工程指示 / 要求簡箋(E.I.)

工程指示編號：EI / 10048 / 18

工程名稱：觀塘裕民坊

工程項目：幕牆 T2 鋁料現場修改(靠牆邊企料)

1
5010 TYPICAL MULLION DETAIL
CURTAIN WALL

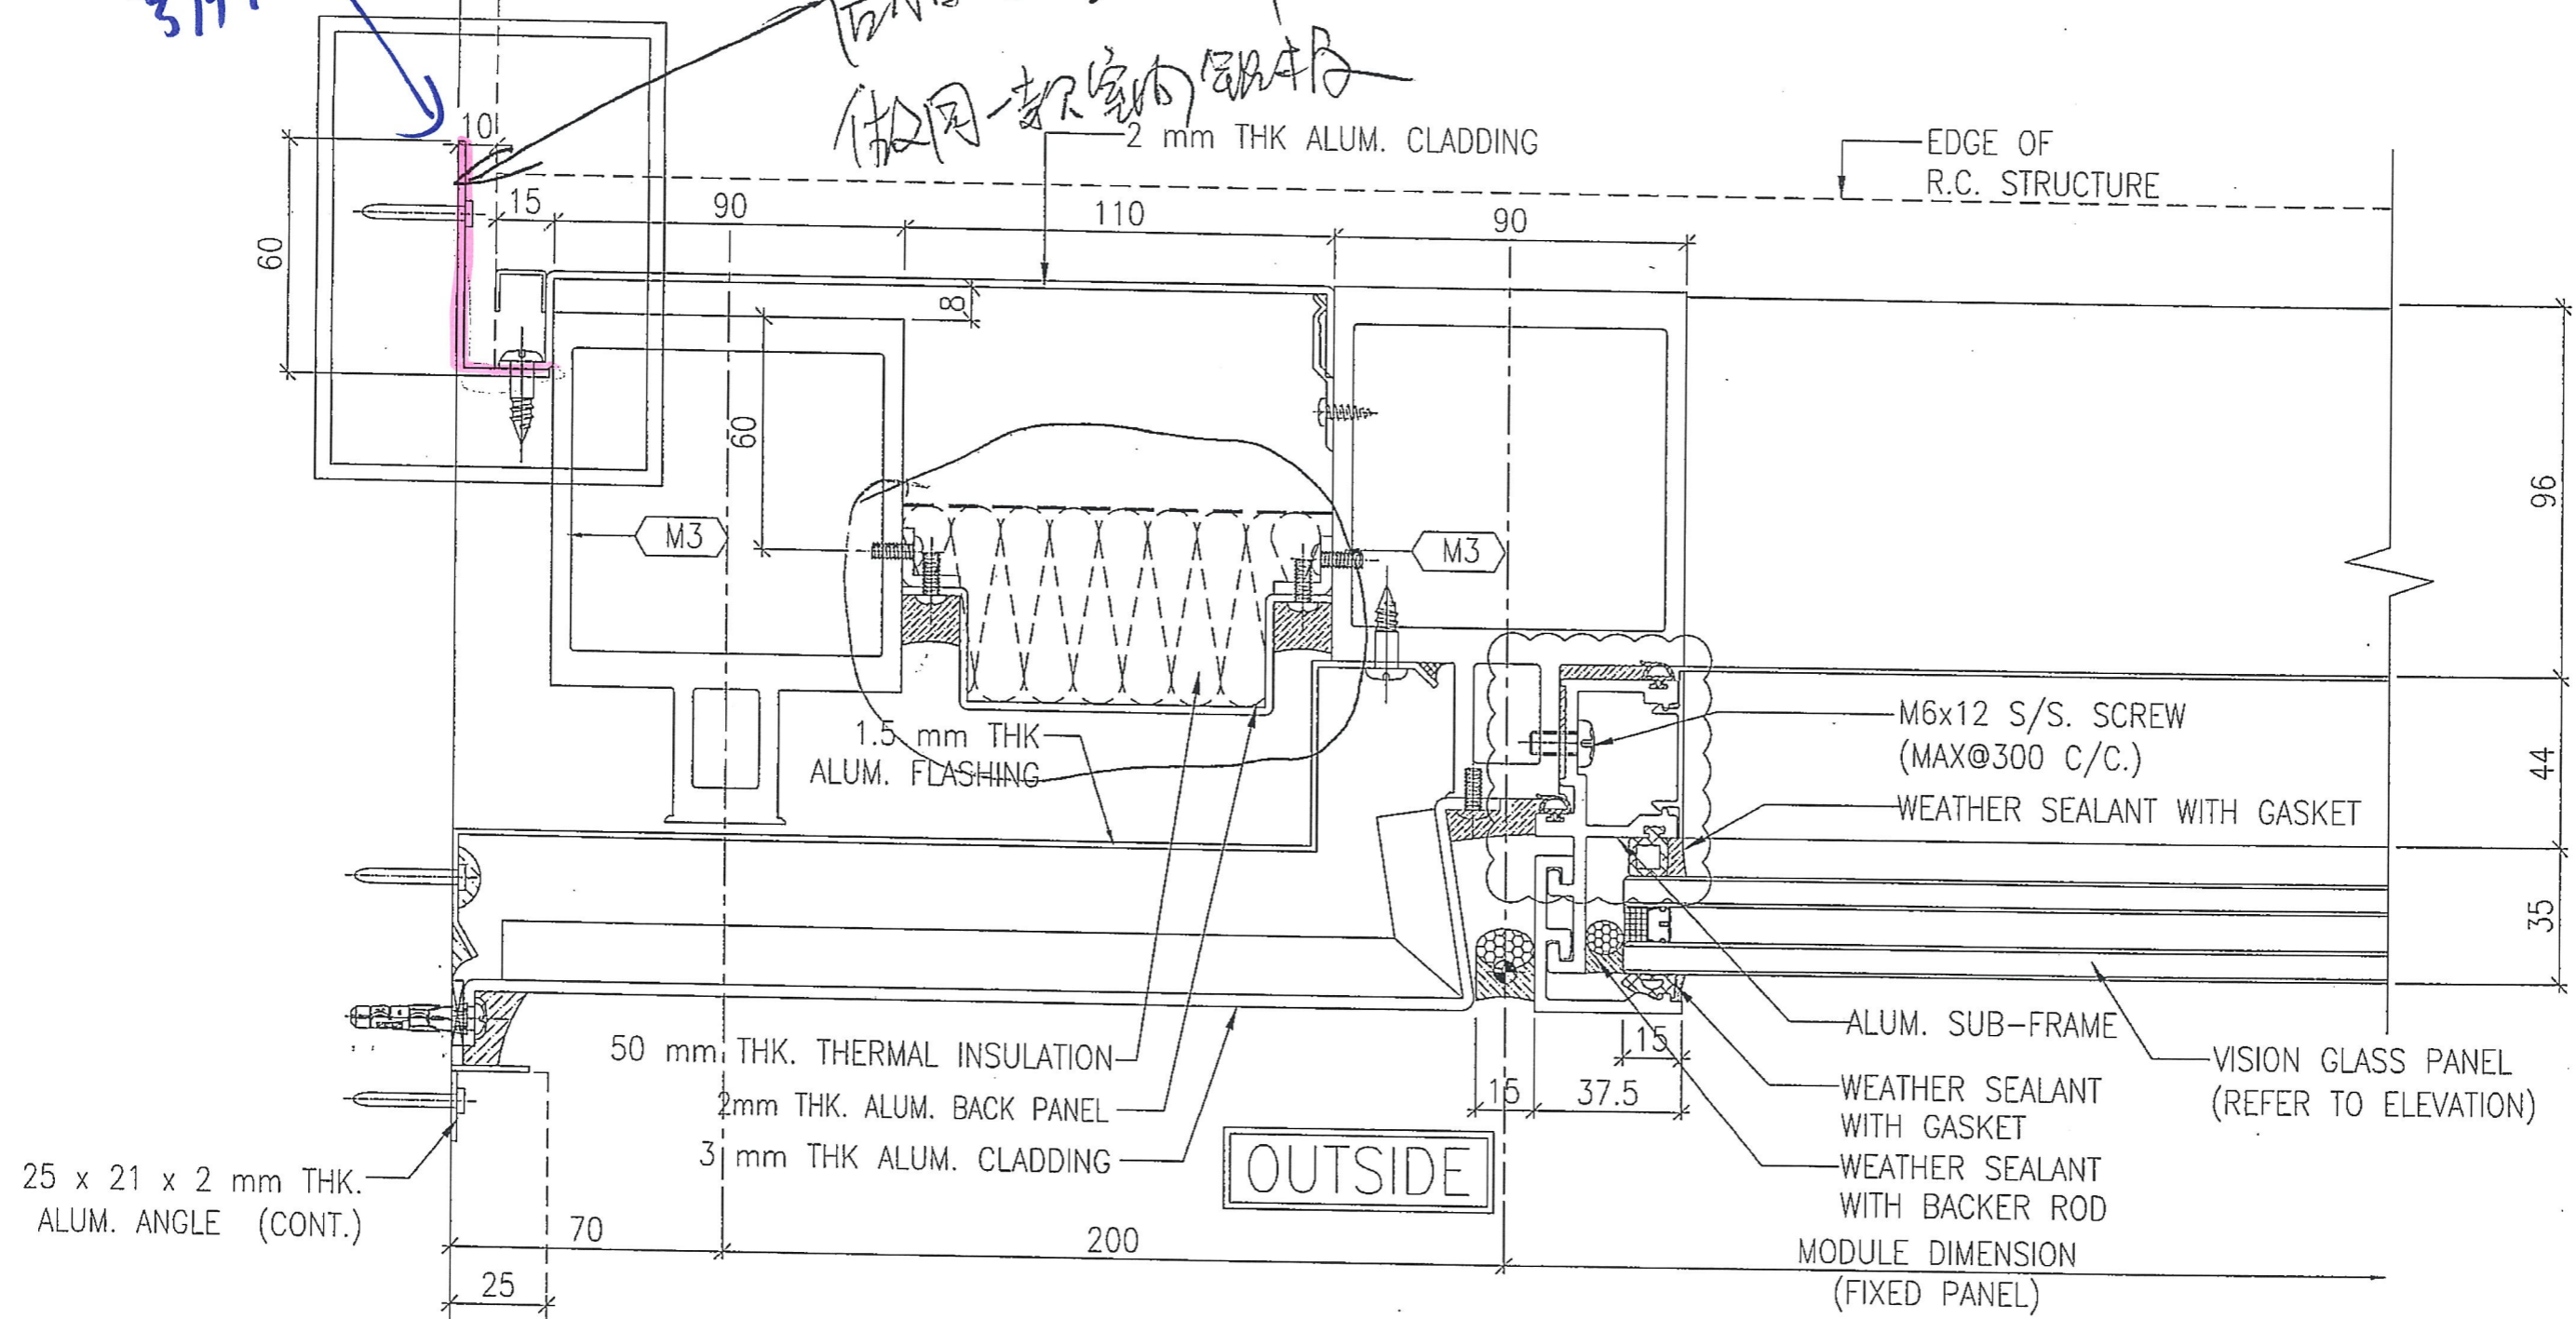
因大圖修改節點趕不及修改 T2 主企拆圖，
現需在現場改鋁料，共 15 支(靠牆企料)(所有吼移後 10mm)
永林: 請補回修鋁板用鋁角
謝謝！

新节点做法

补
请补因此铝角 (修改方案)
后加此接边铝角
做同一款室内铝角
